Spouwmuur dakopbouw over hartlijn tussenwoning

Advies 2218

Trefwoorden:	Bouwbesluit 2012, woning, bestaande bouw, compartimentering, verbouw
Datum:	29 december 2022
Status:	Definitief

Figuur 1 doorsnede tussenwoning met in oranje de geplande uitbreiding waarvan de gevelconstructie deels op het dak van de burens is voorzien.

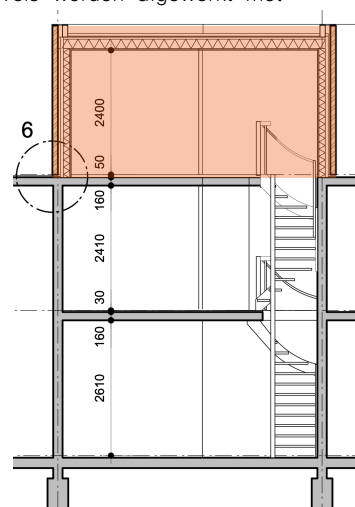
Vanwege de dikte van het geïsoleerde gevelpakket van de opbouw, heeft de architect voorgesteld om een deel van de nieuwe bovendakse gevel over de hartlijn van de woningscheidende wanden te bouwen. Door beide burens is daarvoor toestemming verleend.

De gemeente heeft de omgevingsvergunning geweigerd omdat zij van mening is dat het brandcompartiment van de woning met de opbouw zich niet meer op één perceel bevindt (artikel 2.83 derde lid van het Bouwbesluit 2012) door het bouwen van een deel van de gevelconstructie op de woning van de burens. Bovendien is de gemeente van mening dat het daardoor niet mogelijk is om de wdbdo tussen de beide woningen op grond van de bepalingsmethode voor spiegelsymmetrie te bepalen, zoals die is vastgelegd in artikel 2.84 achtste lid van het Bouwbesluit 2012.

Een deel van de spouwmuur van de dakopbouw, bestaande uit een HSB-binnenblad met een gemetseld stenen buitenblad, staat deels op het dakgedeelte van de burens. Hier is door de burens toestemming voor gegeven.

De gehele brandwerende schil, van aansluiting tussen kop- en zijgevel en het HSB-gedeelte, wordt op eigen perceel gebouwd. Het buitenblad, de regenjas, wordt deels op het andere perceel gebouwd.

- In dit geval ziet de ATGB geen strijdigheid met de bouwvoorschriften in de keuze om de perceelgrens 'bovendaks' te verleggen naar de buitenzijde van de gevelconstructie, ook niet als die zich uitstrekt tot over de kadastrale perceelgrens.

- Hiervan uitgaande kan voldaan worden aan de eis uit artikel 2.85 in combinatie met artikel 2.83 derde lid dat een brandcompartiment zich over niet meer dan één perceel uitstrekt. Tevens kan worden getoetst aan de eis voor de weerstand tegen branddoorslag en brandoverslag die, conform artikel 2.85 in combinatie met artikel 2.84 achtste lid, spiegelsymmetrisch ten opzichte van de perceelgrens dient te worden bepaald.

- Voor zover de opbouw ter plaatse van de nieuwe 'bovendakse' gevels op de perceelgrens bestaan uit een houten draagconstructie met een brandwerendheid met betrekking tot bezwijken van ten minste 30 minuten van binnen naar buiten en een gemetselde bakstenen gevelafwerking, wordt, naar het oordeel van de ATGB, voldaan aan artikel 2.85 in combinatie met artikel 2.84 eerste lid.
